VALUTAZIONE AMBIENTALE STRATEGICA (VAS) RELATIVA ALLA VARIANTE AL PII EX CAVA DI BREMBATE SOPRA IN VIA XXIV MAGGIO

VERBALE DELLA SECONDA CONFERENZA FINALE DI VALUTAZIONE

Oggetto: Screening di Incidenza della Variante al PII relativo al recupero dell'ex Cava di Brembate Sopra in via XXIV maggio (codice SIVIC: **SCREE.0331.2025**) ai sensi della D.G.R. 5523/2021.

Oggetto: Valutazione Ambientale Strategica (VAS) per la proposta di variante al Programma Integrato di Intervento relativo al recupero ex Cava di Brembate di Sopra in via XXIV Maggio.

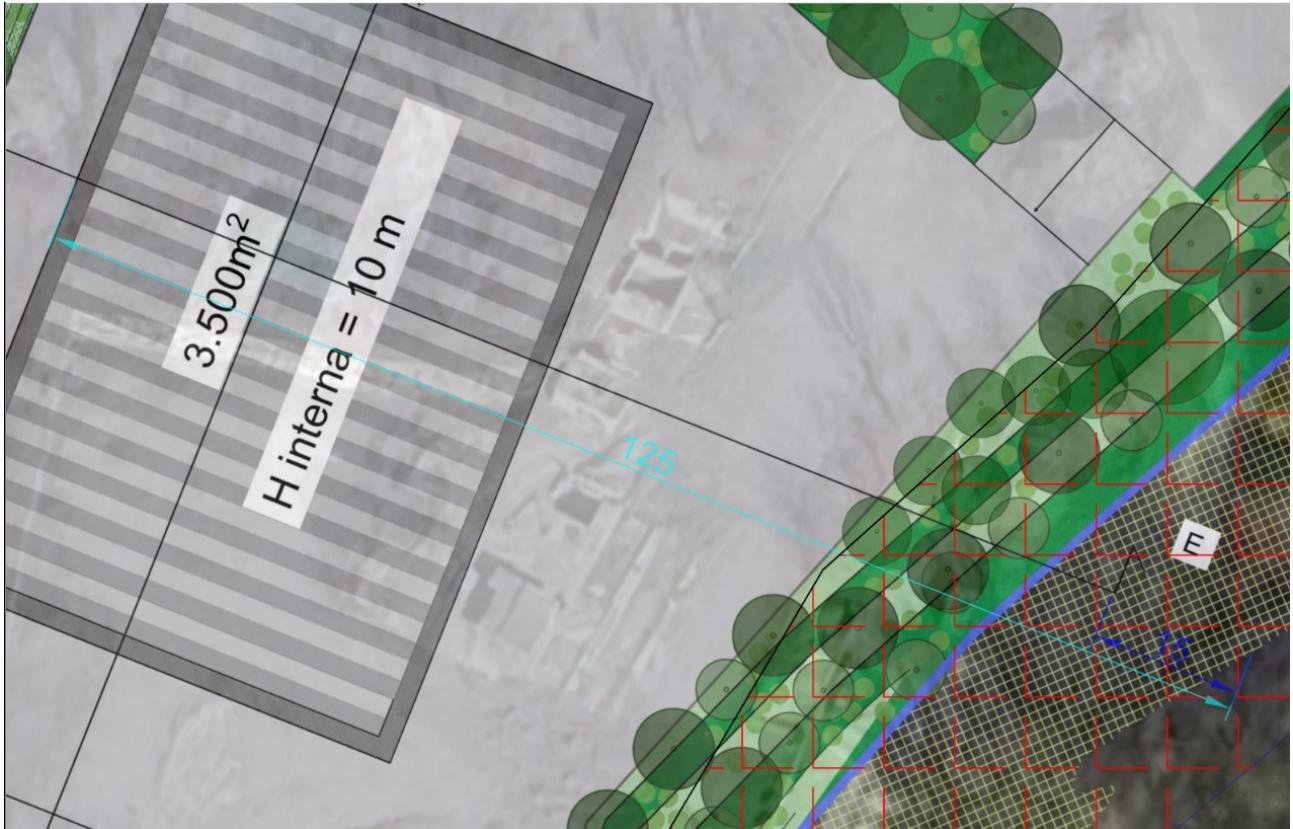
Da una sovrapposizione della tavola di progetto con la perimetrazione vigente del PGRA si evince che buona parte del piede della scarpata di riporto del materiale ricada all'interno della fascia P2/M e pertanto soggetta alla norma PAI della fascia B che non contempla la possibilità di tale intervento pertanto la tavola di progetto attualmente autorizzabile dovrebbe essere completamente rivista alla luce del divieto di depositare materiale all'interno della fascia P2/M.

Si segnala altresì che la traccia della sezione EE riportata in planimetria è più corta di 15 metri rispetto allo sviluppo della sezione stessa riportata in basso alla tavola, è auspicabile che tale discrepanza sia dovuta ad un mero errore tecnico, perché la parte bassa della scarpata ricade interamente nella fascia P2/M, come si evince dalla sovrapposizione che si allega alla presente.

Alla luce di queste gravi incongruenze si chiede la sospensione di ogni valutazione tecnica del progetto depositato fino alla presentazione di una tavola aggiornata con lo stralcio delle aree ricadenti all'interno dell'attuale fascia P2/M del PGRA.

In rosso la perimetrazione della fascia P2/M dal geoportale che, come si vede, interessa buona parte della scarpata del nuovo rilevato.

Particolare della tavola da cui si evince che dal limite occidentale del capannone al piede della nuova scarpata la distanza misurata lungo la sezione è di 125 metri, mentre lungo la planimetria la traccia della sezione (dal limite del capannone al termine della traccia stessa) misura 110 metri.
